De como la CHT pretende operar Entrepeñas y Buendía sin tener en cuenta su mínimo de explotación

escrito por Hidra | viernes, 26 de enero de 2018

Figura 93. Umbrales UTE 07 Tajo Medio

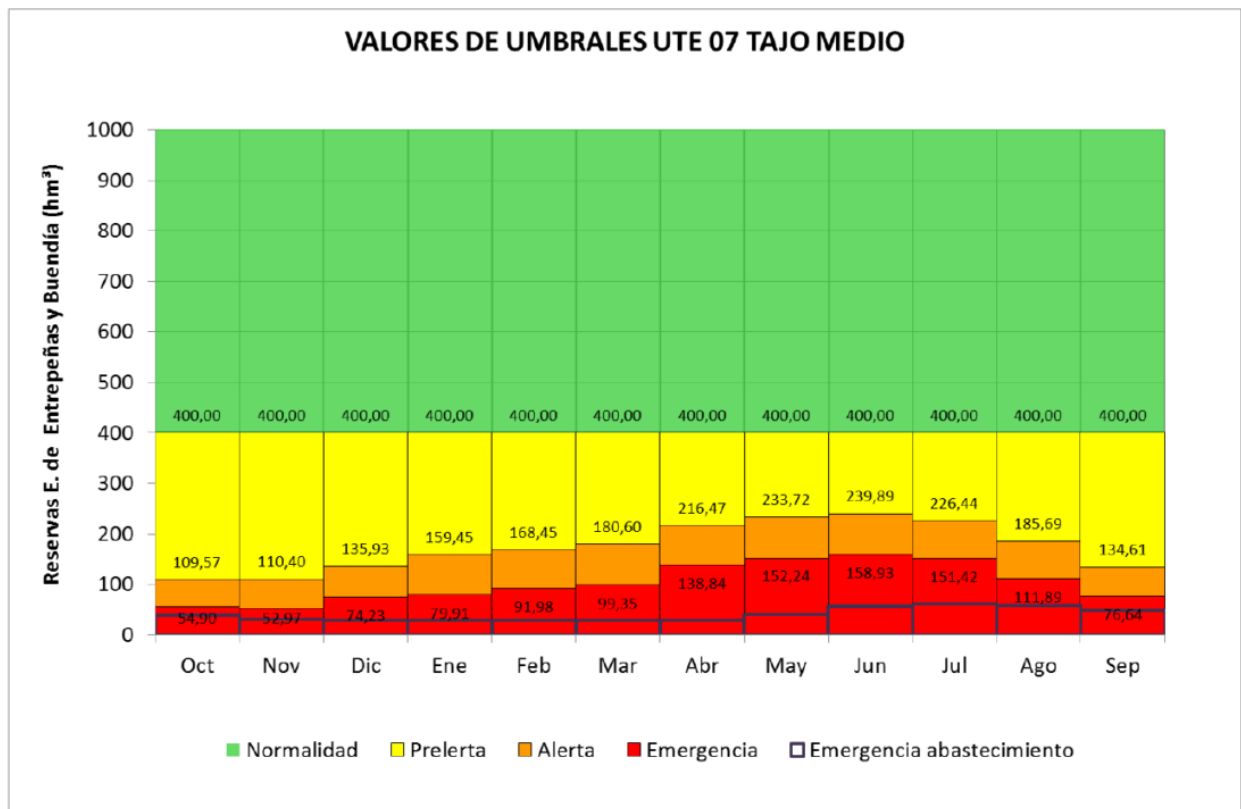
Asombrosamente, **no se contempla un mínimo de explotación en los embalses!** Los umbrales se definen desde el cero absoluto de almacenamiento, sin considerar el embalse muerto ni las

posibles pérdidas de almacenamiento debida al aterramiento.

Plantear la operación de unos embalses por debajo de su mínimo de funcionamiento no se le ocurre ni al que asó la manteca, ni al que parió las reglas de explotación del trasvase Tajo-Segura, que consideran un volumen mínimo de explotación de 118 hm^3 (*«El sistema Entrepeñas-Buendía, con ambos embalses conectados mediante túnel, puede ser considerado como un hiperembalse regulador único con capacidad total máxima conjunta de 2438 hm^3 . De aquí deben detraerse, conforme a los estudios para el Plan Hidrológico del Tajo, 118 hm^3 de embalse muerto considerado como no disponible para la regulación, y una cantidad variable mensualmente para resguardos frente a crecida»*, de la pág. 28 del documento [«El sistema de cabecera del Tajo y el Traspase Tajo-Segura»](#); Francisco Cabezas, diciembre de 2013). Puede discutirse si el embalse muerto es 118 hm^3 u otra cifra, pero nunca va a ser 0. También hay que estudiar si se ha producido una reducción adicional de la capacidad de embalse por el aterramiento, como parece ser que va a investigar la Confederación Hidrográfica del Tajo con una nueva batimetría de urgencia ([«Batimetría en la cabecera del Tajo para conocer su capacidad real»](#); La Opinión de Murcia, 25/1/2018).

Quizás esté detrás la necesidad de encajar «como sea» sobre el papel la gestión de la cuenca con la legislación del Traspase, aunque se proponga algo tan absurdo como lo que aquí se plantea. **No puede defenderse que está incluido en el umbral más bajo; obsérvese en las tablas la cantidad de valores inferiores a 118 hm^3 .** Tampoco se hace referencia alguna al volumen mínimo de explotación (en algún otro sistema sí se realiza, pero no en todos)
